**Höchstspannungsleitung Wolmirstedt - Isar (Vorhaben 5),  
Abschnitt C (Raum Hof – Raum Schwandorf)**

**Bundesfachplanung: Stellungnahme der Bundesnetzagentur gemäß § 14 Satz 3 NABEG**

### **3.1 Weiden: Wohngebiet Mooslohe**

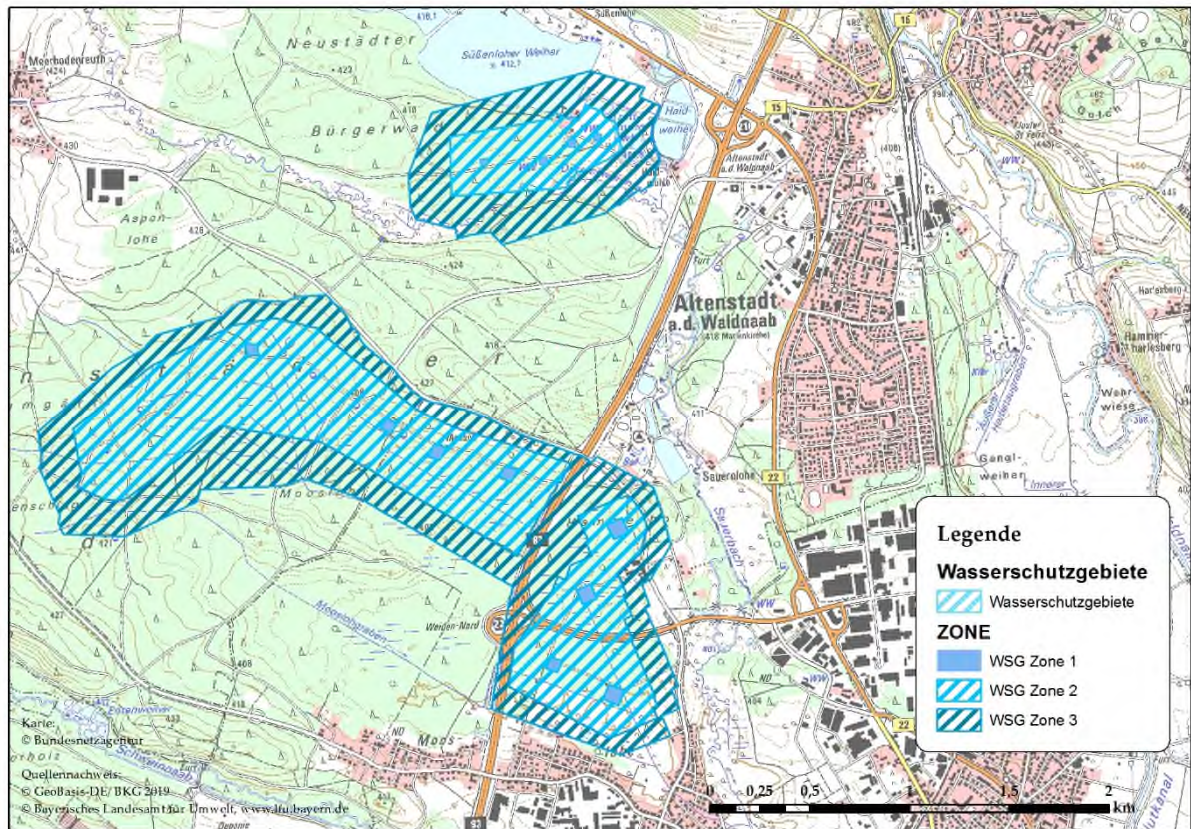
Das Wohngebiet Mooslohe erstreckt sich in West-Ost-Ausrichtung beidseitig bis direkt an die BAB 93. Der als freier Passageraum verbleibende Autobahnbegleitweg ist zu schmal, um dort die Erdkabel des SuedOstLink zu verlegen. Eine Umfahrung des Gebietes wäre nur nach Westen möglich und würde dort zu Waldverlust (keine vorhandenen Schneisen) führen und gegebenenfalls mit dem neu geplanten Gewerbegebiet Weiden-West IV sowie einem dort gelegenen Schießstand (Bundeswehr) in Konflikt treten.
